Bar le Duc, le 05/05/2022

Jean-Marie HANOTEL, Président

Réalisation d'un forage au Permien pour caractériser la ressource géothermique profonde et de forages de caractérisation de la roche dans la ZI0S, au droit du stockage- Votre avis-
Courrier et Annexe (Notes et références)

Figure 12-C

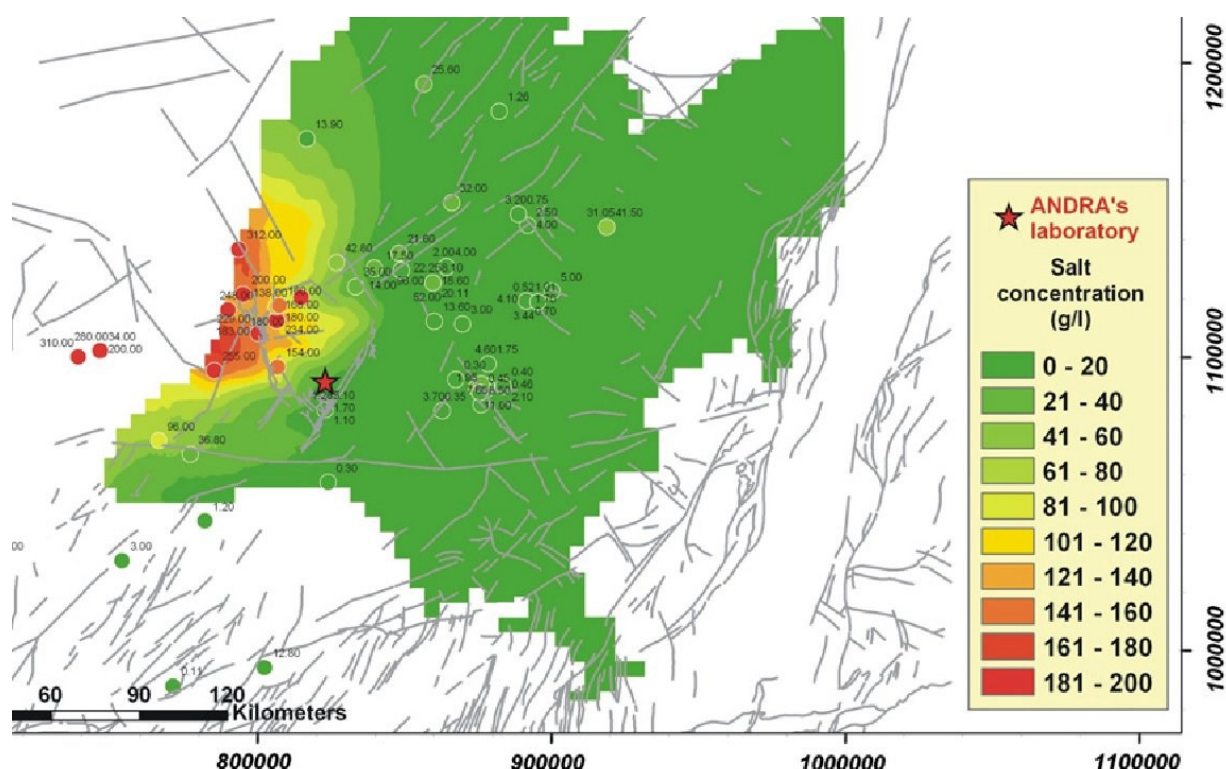
A cause des nombreuses difficultés rencontrées, les pompages longue durée qui auraient dû permettre de mesurer la salinité du fluide dans les règles de l'art **(6)** n'ont pas pu être réalisés **(7)**. Les conditions d'échantillonnage du fluide ayant servi à déterminer la saumure ne sont pas conformes aux prérogatives du guide de sûreté 2008 **(8)**. D'après les documents, ces fluides auraient été prélevés lors du test n°2, à travers une épaisse pellicule de boue et une crépine fortement colmatée **(9)**. L'eau prélevée était donc possiblement contaminée par ces boues. D'autres études et modélisations ultérieures montrent que la salinité du Buntsandstein sur la zone pourrait avoisiner les 20g/l et pas 180 g/l comme annoncé par l'Andra **(10)**.

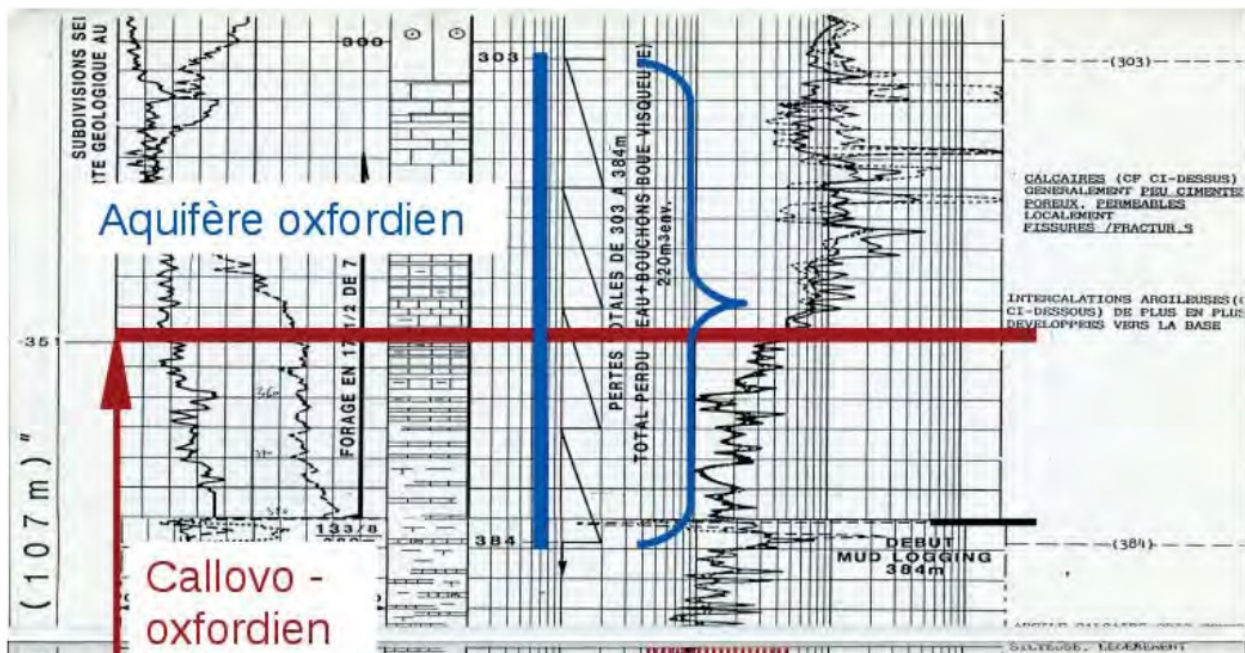
Ces incertitudes grandissantes quant aux valeurs de perméabilité de l'Oxfordien viennent du fait que les campagnes successives de forages ont démontré l'existence de fractures ouvertes et fissures conductrices d'eau à de nombreux niveaux, en profondeur dans l'Oxfordien, pouvant même affecter l'unité silto-carbonaté 'Terrain à chaille et Marnes des Éparges'.

Ces considérations sont clairement exposées et résumées dans l'étude hydrogéologique des spécialistes du GEGENAA de 2009. **(14)**
